Yfirlit yfir athugasemdir og ábendingar
Kynning á deiliskipulagi Vatnsendahvarfs og breytingu á aðalskipulagi

Vatnsendahvarf – skipulag

Efni: Rýni skipulags - Gatnahönnun

Skilmálateikning P-3, tvær hæðir, heimild fyrir kjallara. Aðalgólfkóti er aðlagður að götukóta.

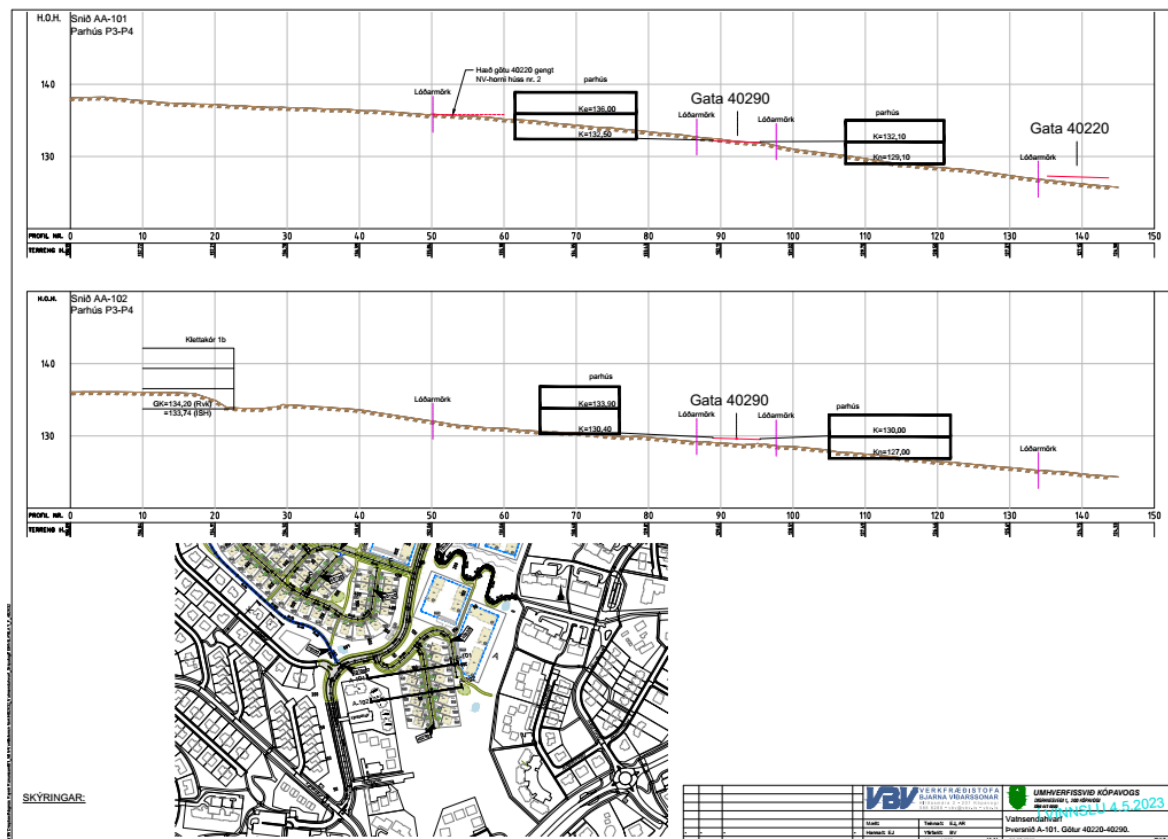
VBV sýnir teikningu F201 með þversniðum í Götu 40290. Gera mætti rýmra við hús nr. 2 efst og nyrst við götuna með því að færa parhúsin vestanmegin við götuna aðeins sunnar. Lengja hugsanlega götuna einnig dálítið í suður.

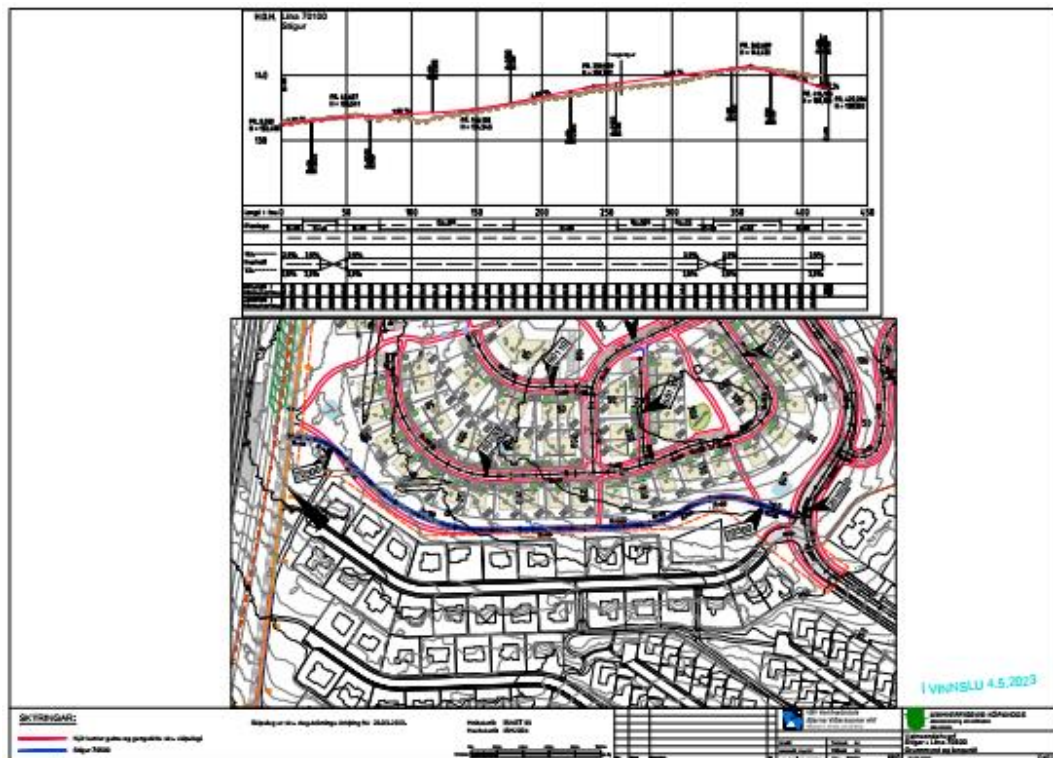
Orðalag, æskilegt að komi skýrt fram að dæla þarf frá viðbóarkjöllum, bæði jarðvatni og skólpi.:

Þar sem heimild er fyrir kjallara í sérbýlum, mun hann koma neðan við heimæðar skólps og regnvatns. Íbúar þurfa því sjálfir að sjá um dælingu úr kjöllumunum og tryggja öryggi þeirra með tilliti til hæðar á yfirborði grunnvatns.
